改善箇所説明図

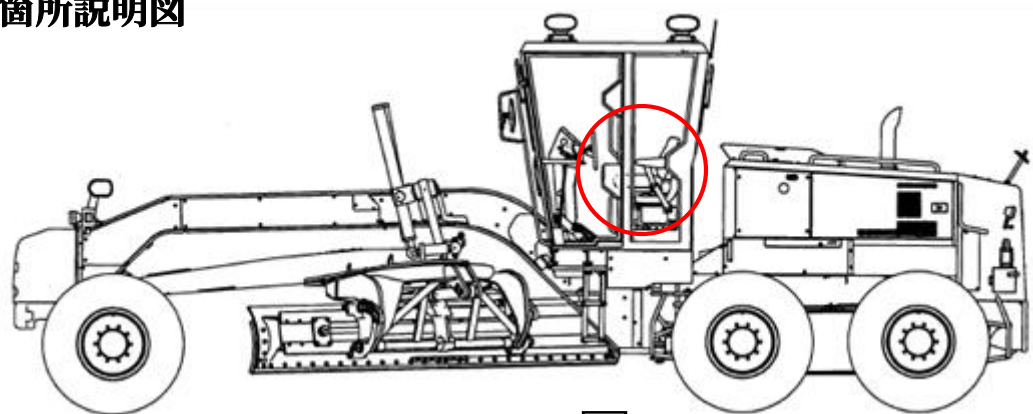
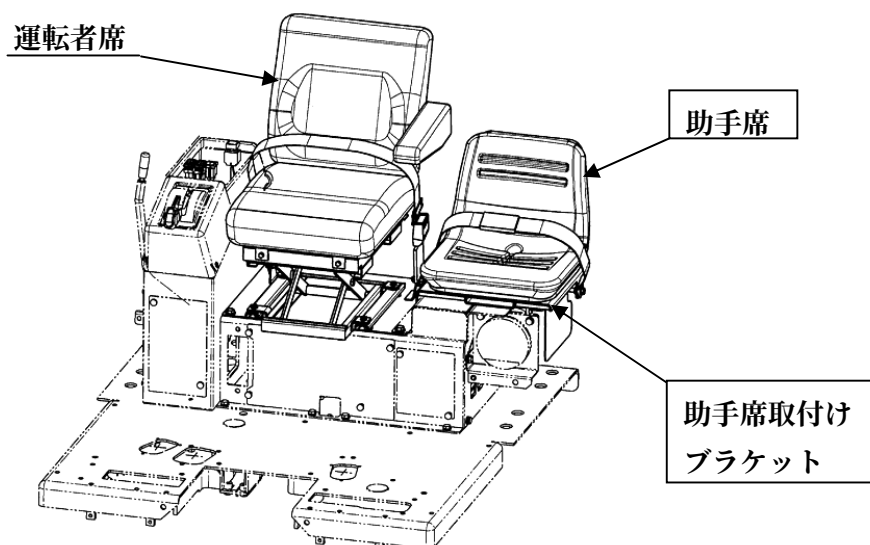
不具合発生箇所

〔 助手席において、座席の奥行の寸法が不足しているため、保安基準に適合していない。 〕

改善措置の内容： 全車両、助手席及びブラケットを対策品に交換する。

識別： 助手席の形状で識別する。
